Stellungnahme

Gigafactory Berlin

Tesla Manufacturing Brandenburg SE

Bundesverband Bürgerinitiativen Umweltschutz e.V.

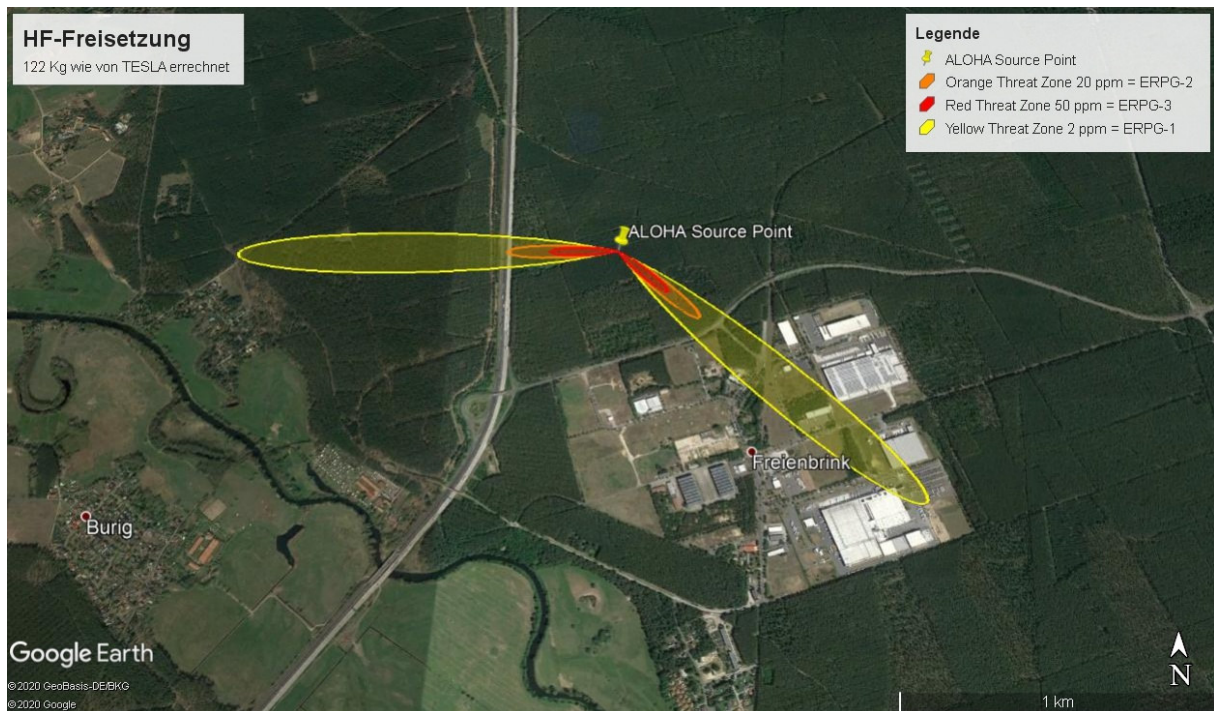
Bereits unmittelbar unter der Flüssigkeitsoberfläche ergibt sich somit eine rechnerische Austrittsgeschwindigkeit von 32,7 m/s. Zusammen mit einer Leckfläche DN36 = 1018 mm² und einem Austrittsbeiwert von 0,65 zur Berücksichtigung realer Abweichungen folgt damit eine Freisetzungsrate von 21,6 L/s bzw. 23,8 Kg/s.

Nimmt man auch hier wie seitens der Antragstellerin eine Verbrennung des freigesetzten Kältemittels an, so entstehen mit einem Umsetzungsfaktor von 0,702 Kg Fluorwasserstoff pro Kg Kältemittel 16,7 Kg Fluorwasserstoff aus der sekundlichen Freisetzung. Über die Betrachtungsdauer von 10 Minuten = 600 Sekunden folgt damit die Freisetzung von 10.020 Kg Fluorwasserstoff.

Dieses Ergebnis übertrifft mit knapp zwei Größenordnungen bei weitem die in der Abstandsbetrachtung herangezogene Menge von 122 Kg Fluorwasserstoff. Auch eine Alternative Berechnung mit 804 mm² Leckfläche ergibt noch ca. 7,9 t HF-Freisetzung.

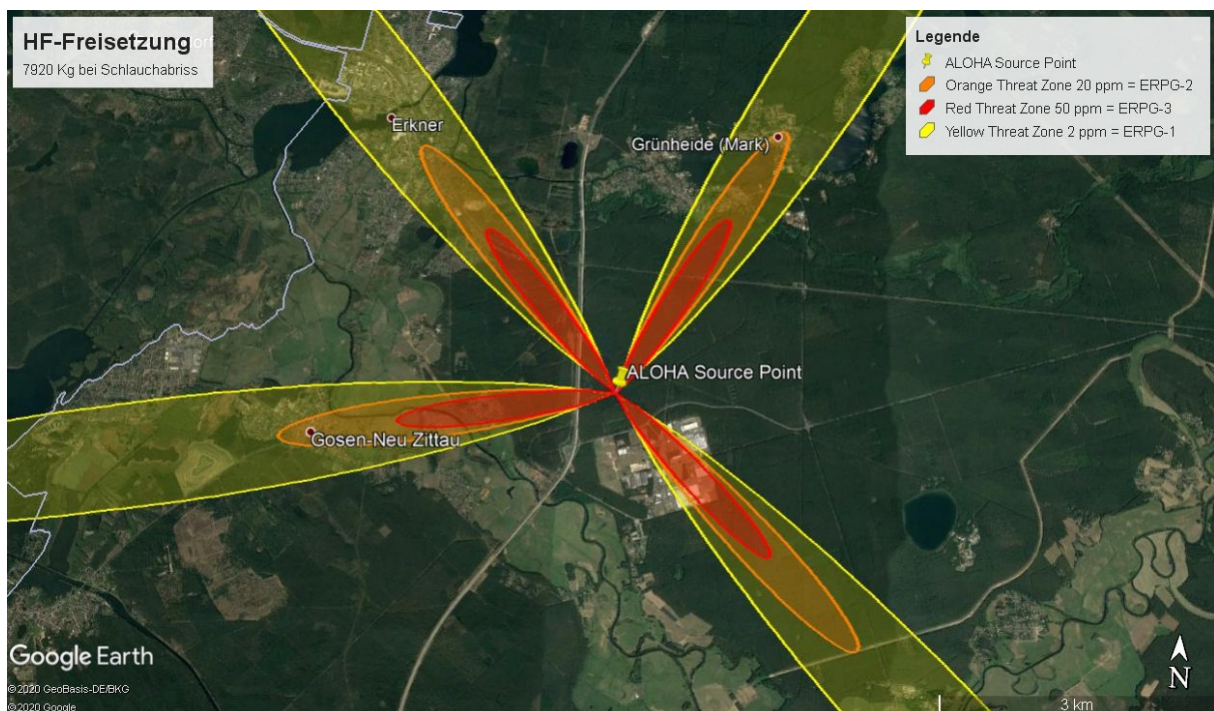
Zur Ermittlung der angemessenen Abstände wurden die ermittelten Abstände mittels einer Simulationsrechnung mit dem Ausbreitungstool „Aloha“ der EPA unter Verwendung gleichartiger Witterungsparametrierung überprüft.

Bereits für die von Tesla angenommene Freisetzung von 122 Kg wird der ERPG 2-Wert an der Autobahn erreicht. Diese ist als „Major Transport Route“ zweifelsfrei als Schutzgut anzusehen.

Red: 273 meters --- (50 ppm = ERPG-3)
 Orange: 438 meters --- (20 ppm = ERPG-2)
 Yellow: 1.5 kilometers --- (2 ppm = ERPG-1)

Tesla: 135m
 Tesla: 236m
 Tesla: 950m

Bereits diese Ergebnisse weisen rund doppelt so große Abstände auf, wie von Tesla ermittelt. Legt man hingegen die Ausflussrechnung für das flüssige Kältemittel statt gasförmigem Propan zu Grunde, so erhält man noch weitaus größere Radien, wie nachfolgend dargestellt. Dabei liegen gleich mehrere Ortschaften im gefährdeten Bereich.
